Oggetto: D. Lvo 17 agosto 1999 n° 334 - Attività a rischio di incidente rilevante: società Saras - Stabilimento di Sarroch (CA) - Esame Rapporto di Sicurezza 2005 ed integrazioni - Valutazioni tecniche finali - Trasmissione determinazioni del Comitato Tecnico Regionale per la Prevenzione Incendi.

**soc. Saras - Sarroch (CA) -
Esame Rapporto di Sicurezza ed integrazioni;**

Soc. Saras S.p.A
 Stabilimento di Sarroch
 Esame del rapporto di sicurezza
 Art.8 D.Lvo 334/99

IMPIANTO FCC - CONFRONTO INDICI DI RISCHIO

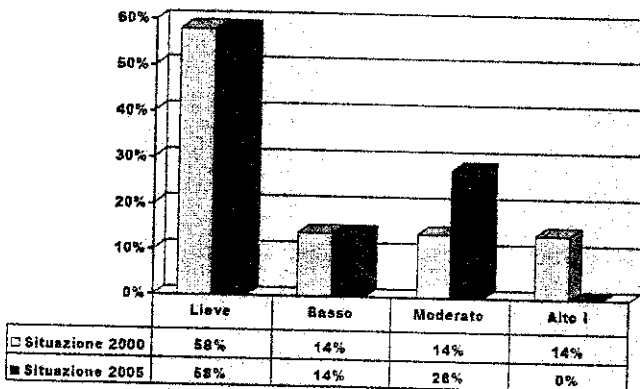
L'unica unità logica caratterizzata da un indice di rischio generale compensato > 200 ($G' = 206$), risulta essere l'unità n° 76 - "Assorbimento - strippers GT1÷7, GD5, GD4 A/B" ($G' = 206$)

In merito la società sta valutando l'opportunità di installare un sistema fisso di estinzione a miscela schiumogena, in accordo allo Standard Interno SI01-01 che consentirà una ulteriore riduzione dell' indice di rischio generale compensato associato a tale unità logica critica valori < 200, e precisamente 187,27.

- sistema fisso di estinzione a miscela schiumogena presso l'unità n° 76 dell'impianto FCC;
- sistema di rilevazione gas tossici (HF) nell'impianto Alchilazione.

IMPIANTO ALKY - CONFRONTO INDICI DI RISCHIO

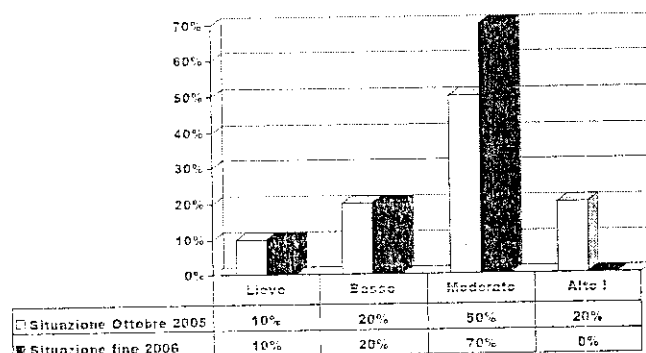
Nell'ambito dei lavori di adeguamento tecnologico e di sicurezza, la Società ha proceduto alla elaborazione del progetto di installazione di un sistema di rilevazione di HF.

A fronte di tale realizzazione si avrà una ulteriore riduzione degli indici di rischio generali compensati delle unità logiche in cui è presente l'acido fluoridrico, come riportato nella seguente Tabella:
